改善箇所説明図

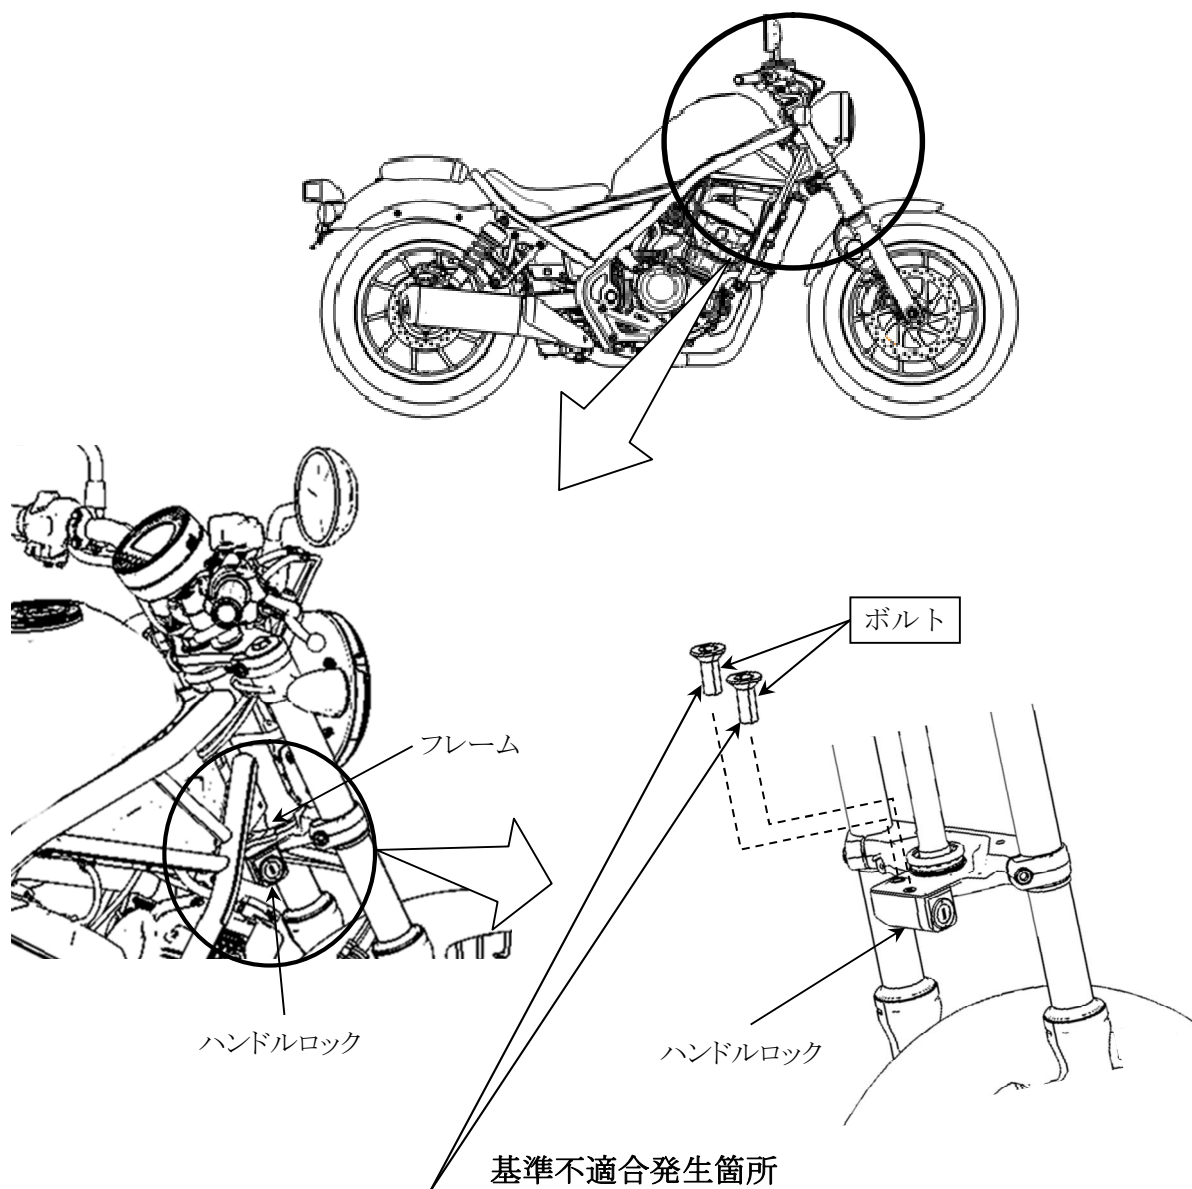
施錠装置において、ハンドルロックを固定するボルトの締め付け工具が不適切なため、ボルトの締結力が不足しているものがある。そのため、そのまま使用を続けると、ボルトが緩み停車時にハンドルがロックできないおそれがある。また、外れたボルトがフレームに挟まると、最悪の場合、ハンドルが転舵できず転倒するおそれがある。

全車両、ハンドルロック締め付けボルトを新品に交換し、規定トルクで締め付ける。

注： は交換する部品を示す。
